Objet : Réponse aux avis de la Mission Régional d'Autorité Environnementale N°2018-2754 et 2018-2755

**Avis de la mission régionale
d'autorité environnementale
Hauts-de-France
sur les projets éoliens
Les Havettes et Les Mottes
à Aumâtre, Cannessières et Fontaine-le-Sec (80)**

n°MRAe 2018-2755

Figure 2 : Carte du contexte éolien autour du projet à juillet 2016

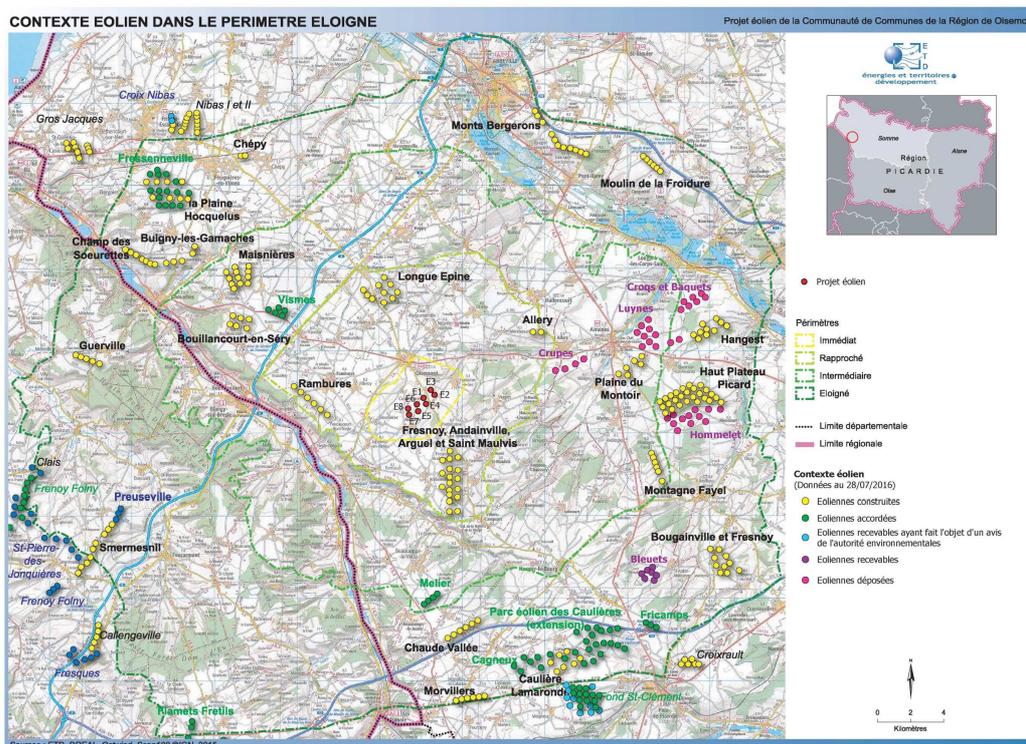
Le secteur se situe dans un environnement déjà très empreint par l'éolien (cf. figure 2).

Le dossier fait état, en juillet 2016 et dans un périmètre de 10 km, de 48 éoliennes déjà construites, de 9 déjà autorisées mais non encore construites ainsi que de 4 autres en cours d'instruction. Elles étaient à la même époque 184 à avoir été construites, 64 à avoir été autorisées mais non encore construites et 14 à être en cours d'instruction dans un rayon de 20 km.

La situation a évolué depuis avec des parcs qui ont été construits ou autorisés et d'autres nouveaux projets à des stades divers d'instruction.

L'autorité environnementale constate que l'analyse du contexte éolien autour du secteur de projet est faite sur la base de données qui datent de juillet 2016 soit de plus de 2 ans, dans un contexte très évolutif.

Pour une meilleure information du public, une mise à jour aurait été utile, au moins des listings et des cartes de présentation de contexte éolien dans les zones de 10 km à 20 km autour du projet.

Pour une meilleure information du public, l'autorité environnementale recommande de compléter la présentation du projet par une liste et des cartes de présentation, actualisées à l'année 2018, des parcs éoliens en projet, autorisés et construits dans des rayons de 10 km et 20 km autour du projet objet du présent avis.

Une liste et des cartes de présentation, actualisées à octobre 2018, des parcs éoliens en projet, autorisés et construits dans les rayons de 10 km et 20 km autour du projet SEPE Les Mottes et SEPE Les Havettes ont été réalisées et sont jointes à ce courrier.

Cf Annexe 1 à 4

**Annexe 2 : Carte de présentation – état de l'éolien 10 kms –
actualisée au 04/10/2018**

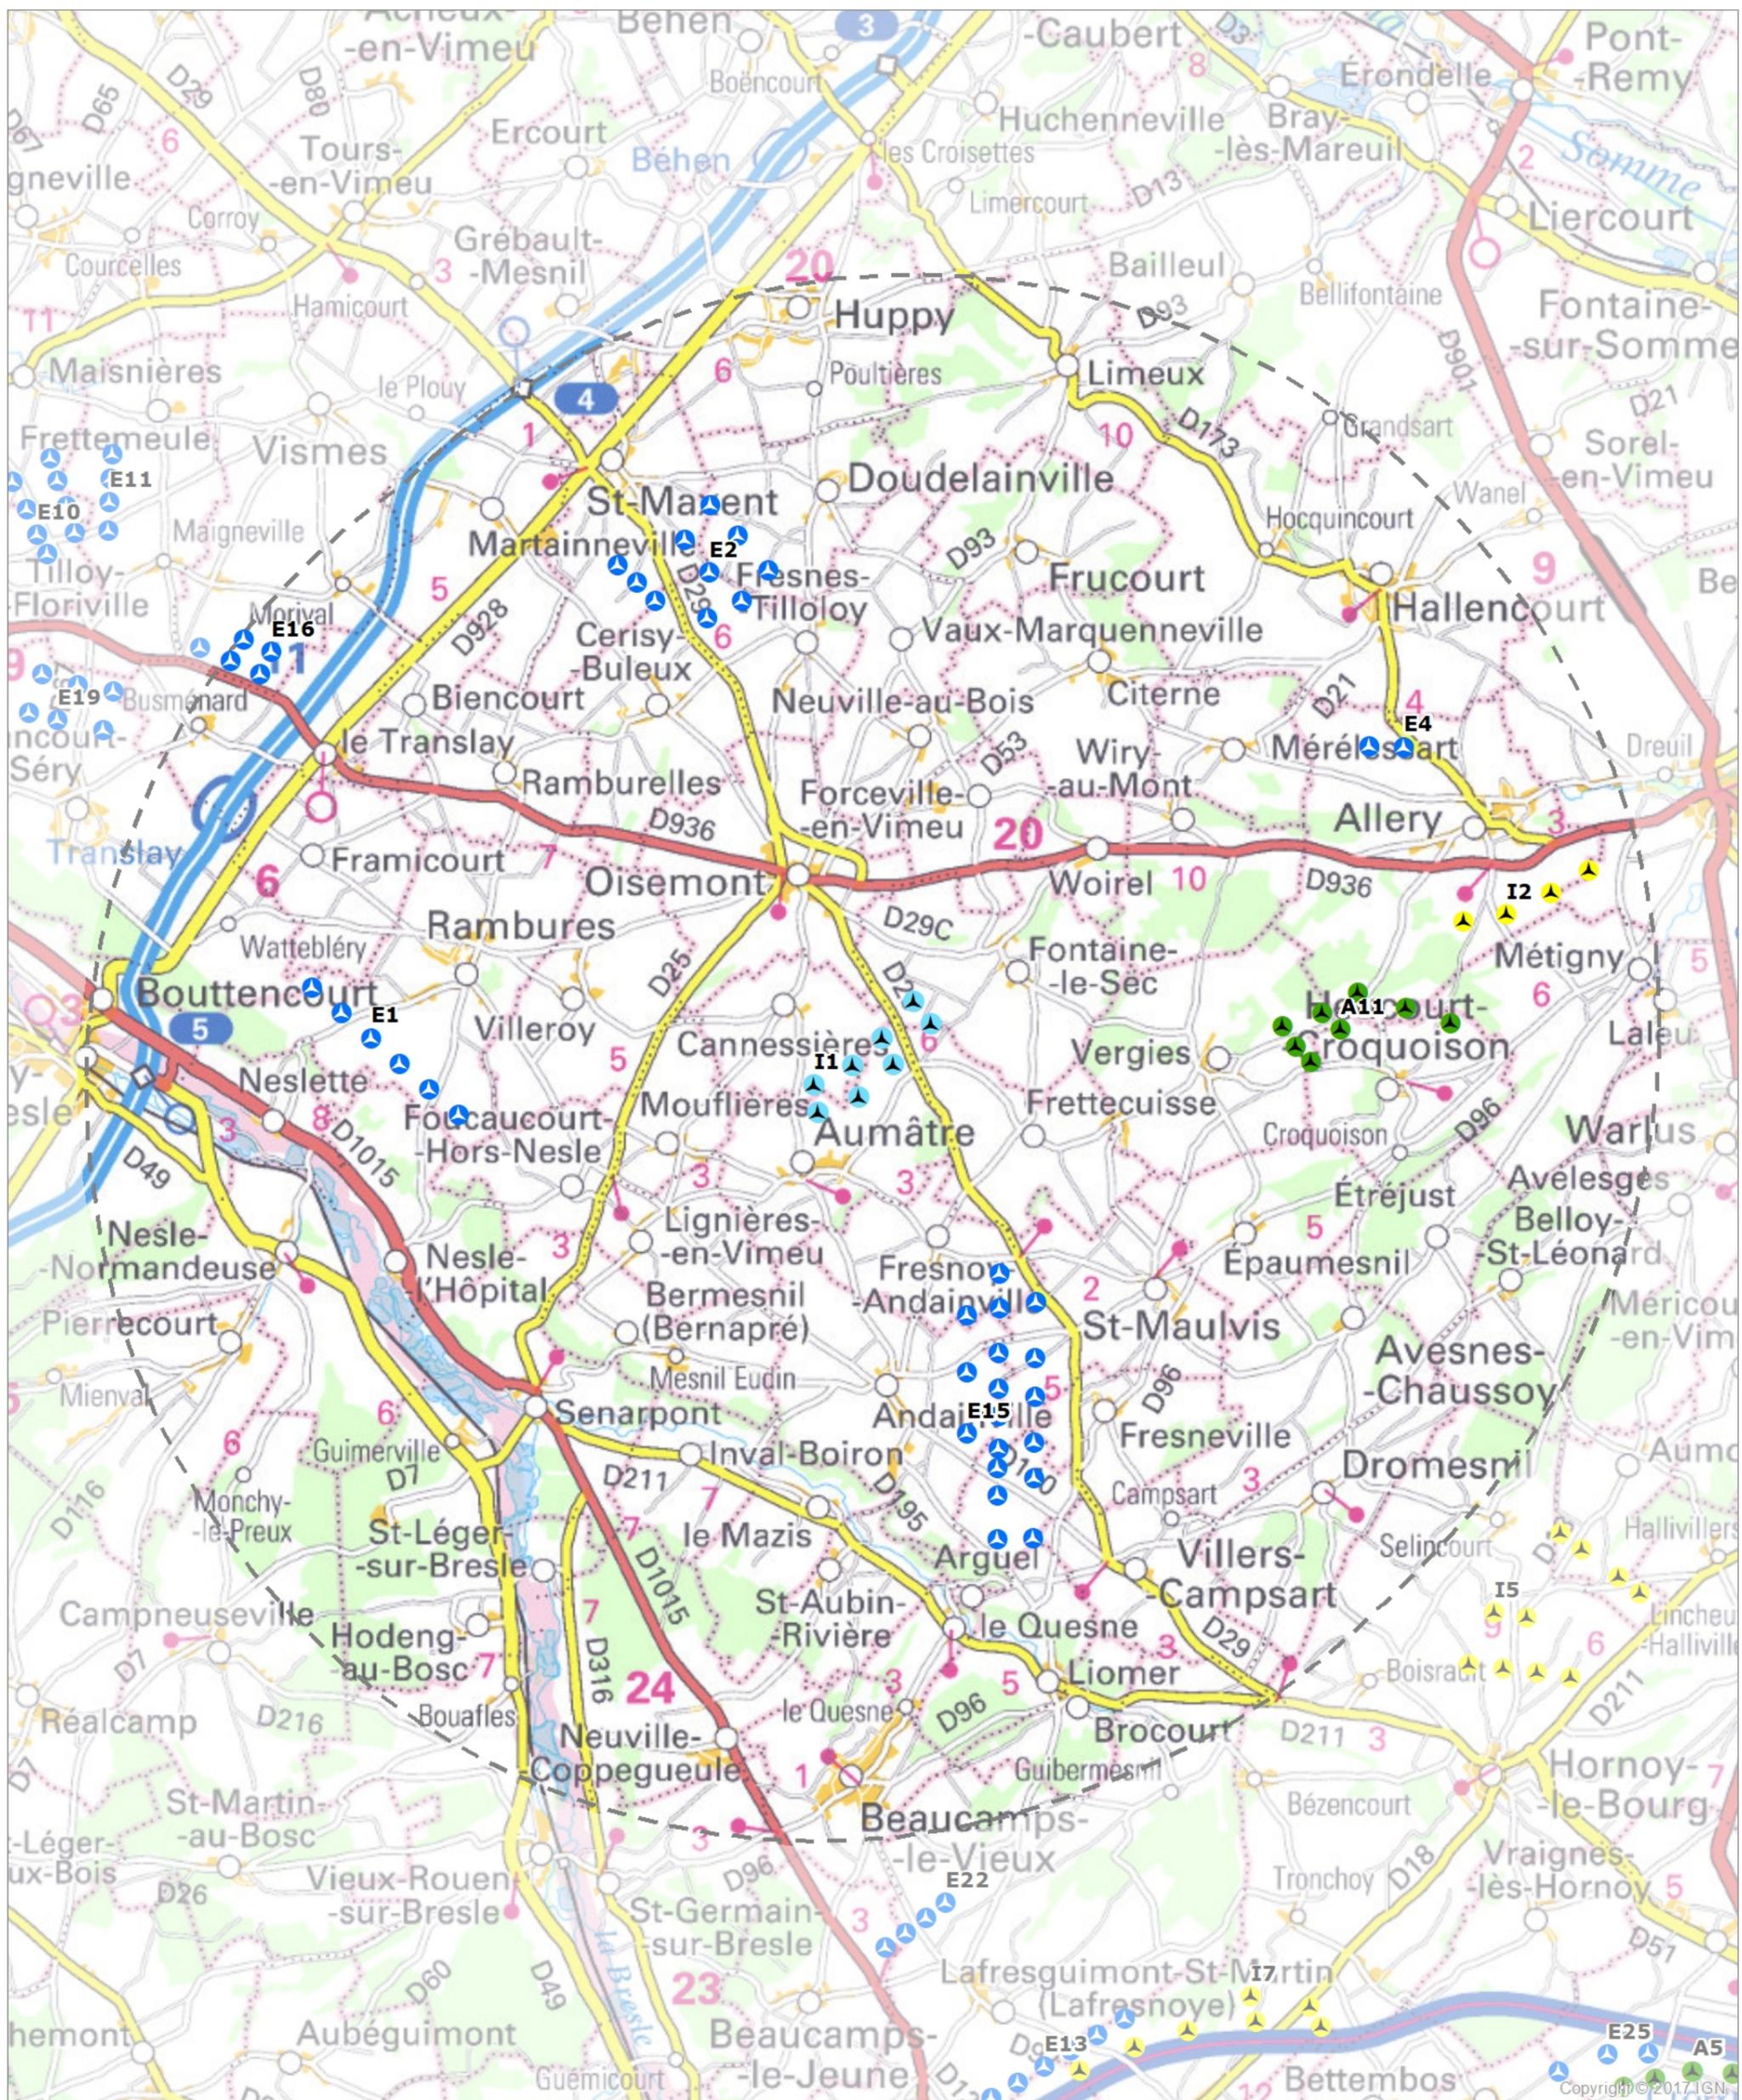
- i) *«Pour une meilleure information du public, l'autorité environnementale recommande de compléter la présentation du projet par une liste et des cartes de présentation, actualisées à l'année 2018, des parcs éoliens en projet, autorisés et construits dans des rayons de 10 km et 20 km autour du projet objet du présent avis. »*

carte 53 : localisation de la mesure proposée au nord du bourg d'Aumâtre
source: géoportail

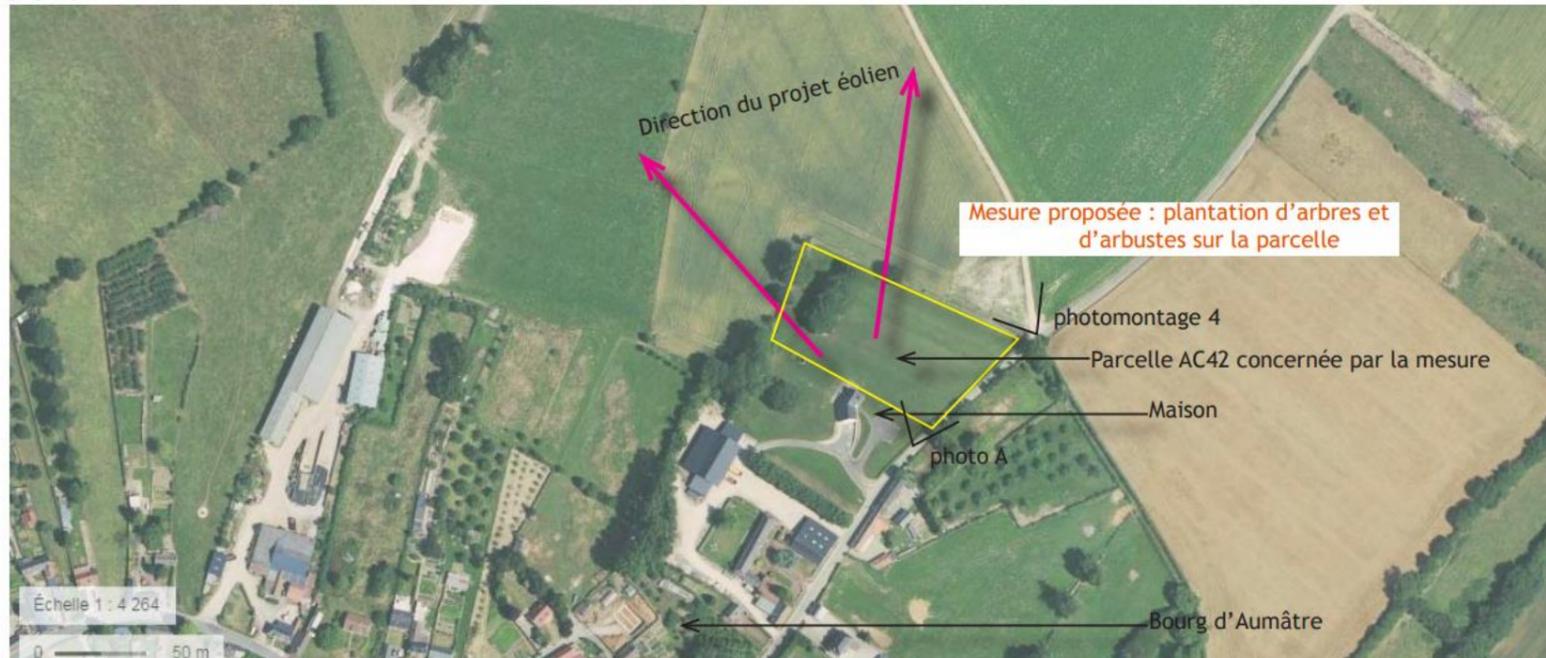
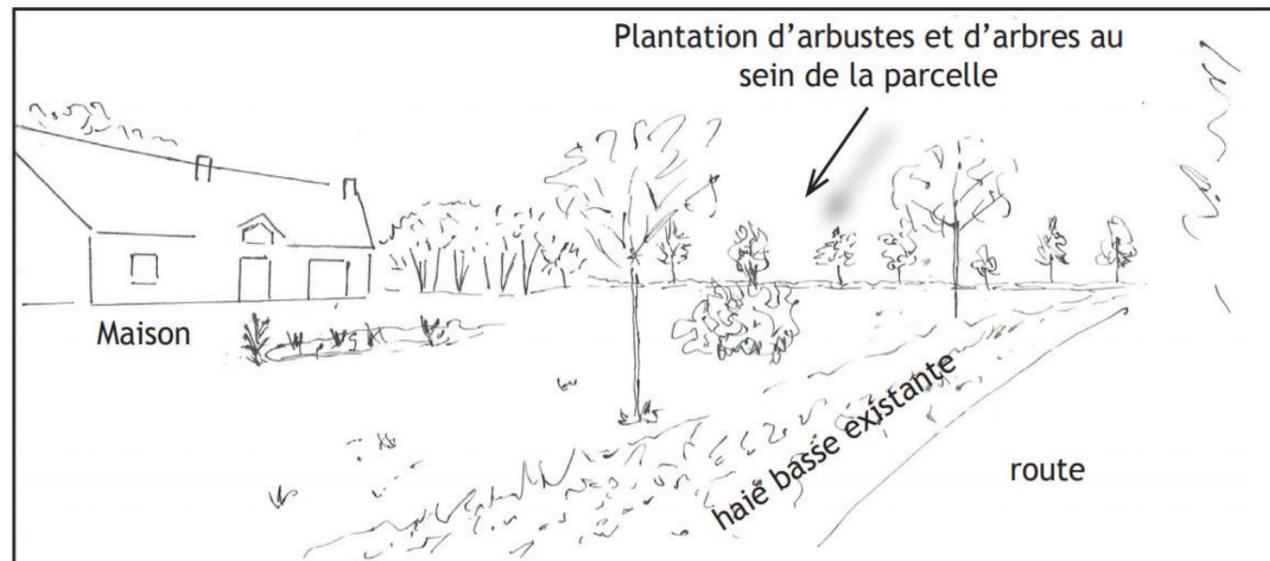
Les premières éoliennes seront directement visibles des premières habitations d'Aumâtre et de Fontaine-le-Sec. Des plantations d'arbres et d'arbustes en vue de la réduction de la perception des éoliennes depuis une habitation en sortie de bourg d'Aumâtre et des habitations en sortie sud de Fontaine-le-Sec (écran de 210 m de long) sont prévues dans le dossier mais sans les caractéristiques des plantations et les densités permettant d'apprécier l'efficacité à terme de la mesure.

- *de revoir l'implantation de l'éolienne E07 afin de réduire les incidences des parcs sur le château protégé de Rambures ; à défaut de prévoir la réduction de son impact visuel ;*
- *de préciser les caractéristiques des écrans de végétations prévus et de démontrer leur efficacité à réduire les incidences du projet sur les zones urbaines d'Aumâtre et Fontaine-le-Sec.*

Création d'un aménagement paysager sur la parcelle de la maison : plantation d'arbres et d'arbustes sur la parcelle (arbres fruitiers par exemple).

Création d'un plan intermédiaire dans la vue sur les éoliennes depuis cette habitation et depuis la route à la sortie nord d'Aumâtre. Les arbres et arbustes ne masqueront pas les éoliennes mais créeront un avant-plan, diminuant alors la prégnance visuelle des éoliennes. La vue vers le nord-est depuis cette maison est en effet aujourd'hui ouverte sur le plateau agricole. Le photomontage 4 est réalisé sur la voie publique à proximité de la maison et illustre les vues proches du parc éolien dans le paysage de plateau. Le croquis de principe illustre la mesure de réduction proposée.

Les plantations réalisées créeront un avant-plan, diminuant alors la prégnance visuelle des éoliennes depuis la sortie du bourg d'Aumâtre et depuis l'habitation en question.
